KONSULTACJE PROJEKTU

Modyfikacje sieci punktów i tras VFR w rejonie lotniska Babice (EPBC)

Rys. 2: Granice struktur przestrzeni powietrznej w rejonie punktu EPBC FOXTROT oraz granice Kampinoskiego Parku Narodowego

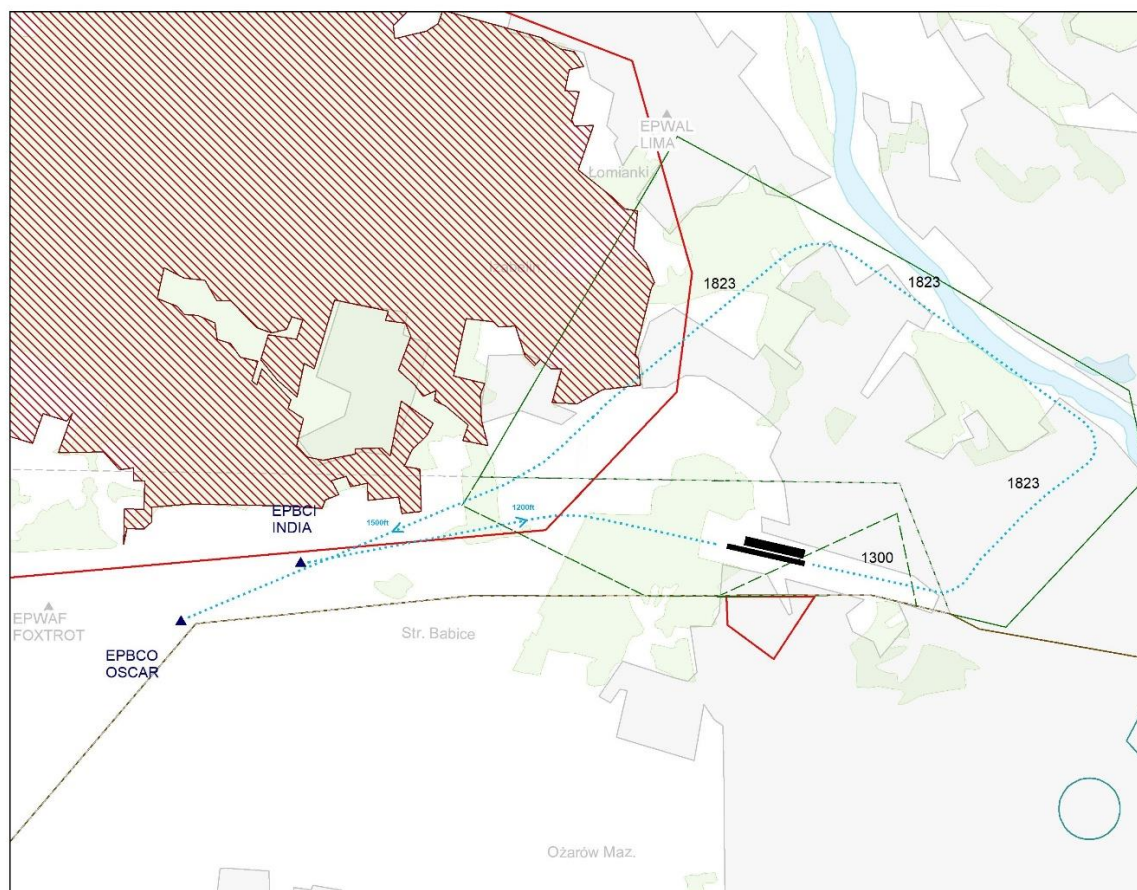
Z udostępnionych na stronie Kampinoskiego Parku Narodowego map wynika, że strefa EP R12 w rejonie miejscowości Lipków obejmuje również tereny nieleżące w granicach Parku Narodowego (rys. 2 poniżej).

Rys. 3b: Proponowana lokalizacja punktów EPBC INDIA (dolotowy) i OSCAR (odlotowy) wraz z przebiegiem tras VFR - w użyciu RWY28

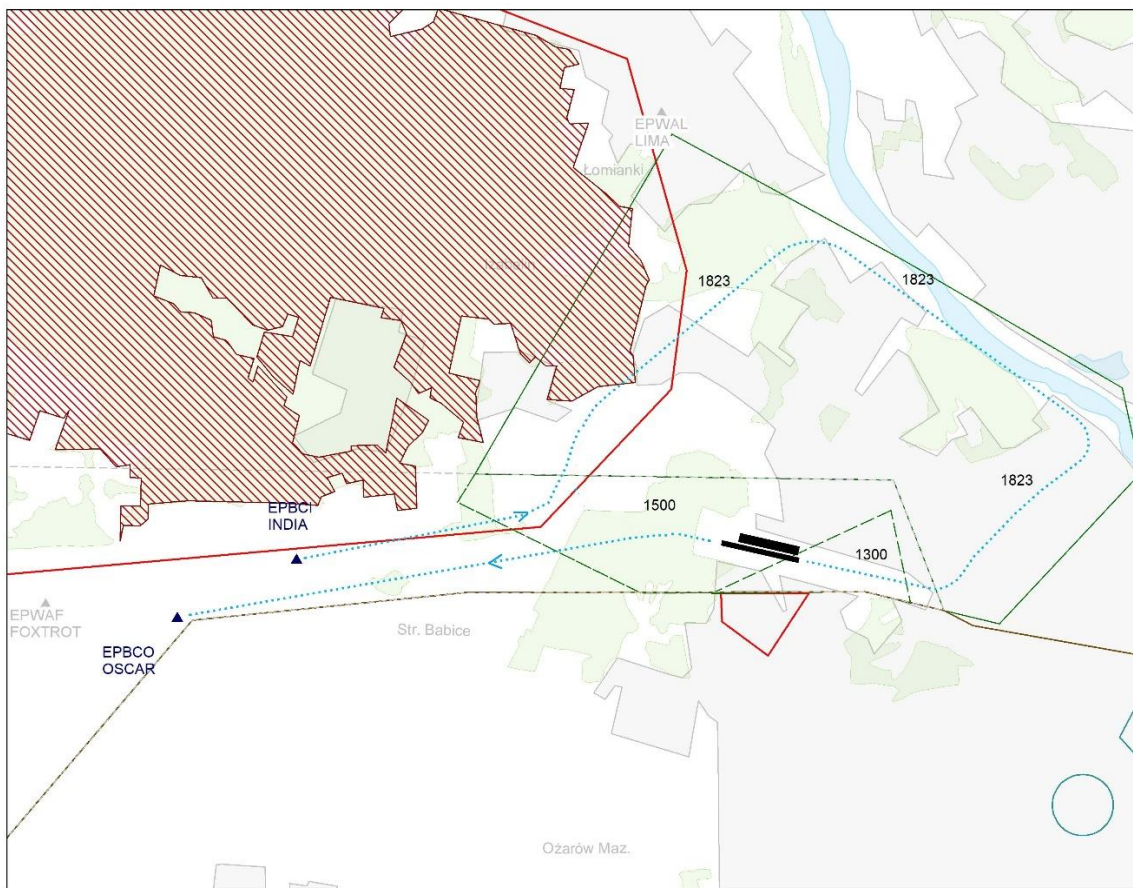
Wobec obserwowanego wzrostu natężenia ruchu lotniczego w rejonie punktu VFR FOXTROT proponowane jest rozdzielenie tego punktu na dwa osobne oraz ustanowienie jednokierunkowych tras pomiędzy tymi punktami a lotniskiem EPBC. Z uwagi na niewielką szerokość pasa przestrzeni niekontrolowanej pomiędzy strefą EP R12 a CTR EPWA rozważana była początkowo możliwość lokalizacji jednego z punktów w obrębie strefy R poza terenem Kampinoskiego Parku Narodowego, jednak nadal w rejonie jego otuliny. Przeprowadzone zostały konsultacje z dyrekcją KPN, w trakcie których kierownictwo parku zwróciło uwagę na fakt, że teren ten stanowi atrakcyjne żerowisko dla ptactwa. Tym samym poprowadzenie tras lotniczych w zakładany sposób stanowiłoby z jednej strony szkodę dla ekosystemu Parku, z drugiej zaś istotne zagrożenie kolizją dla ruchu lotniczego. Wskazując na typowe wysokości żerowania ptactwa, dyrekcja Parku zaproponowała możliwość wlotu do strefy R na wysokości co najmniej 500m AGL (biorąc pod uwagę elewację terenu – około 2000ft AMSL), co jest niemożliwe z uwagi na obecność segmentu F TMA Warszawa w tym miejscu, stanowiącego jednocześnie górną granicę przestrzeni niekontrolowanej (wys. 1500ft AMSL).

Rozumiejąc jednak konieczność uporządkowania przepływu ruchu lotniczego do/z lotniska EPBC w kierunkach zachodnich, opracowany został alternatywny wariant lokalizacji punktów dolotowych/odlotowych oraz jednokierunkowych tras, przedstawiony na rysunkach 3a i 3b dla dwóch różnych konfiguracji dróg startowych na lotnisku Warszawa/Babice

Dzięki temu trasy rozdzielone są o 300ft w pionie, a w przypadku, gdy kierunkiem w użyciu jest RWY 28, dodatkowo odległe są od siebie o ok. 650m w poziomie. W sytuacji, gdy w użyciu jest RWY10, trasa odlotowa przebiega 300ft ponad trasą dolotową w rejonie skrzyżowania przy punkcie INDIA. W chwili obecnej trasa do punktu FOXTROTT jest dwukierunkowa, co oznacza brak rozdzielania w pionie i w poziomie, zatem po zmianie poziom bezpieczeństwa ruchu lotniczego wzrośnie.

Zaproponowany wariant lokalizacji punktów i przebiegu tras jest powiązany ze standardowymi wysokościami:

- 1200ft AMSL w dolocie (czyli od punktu INDIA), niezależnie od drogi startowej w użyciu
- 1500ft AMSL w odlocie (czyli do punktu OSCAR), niezależnie od drogi startowej w użyciu
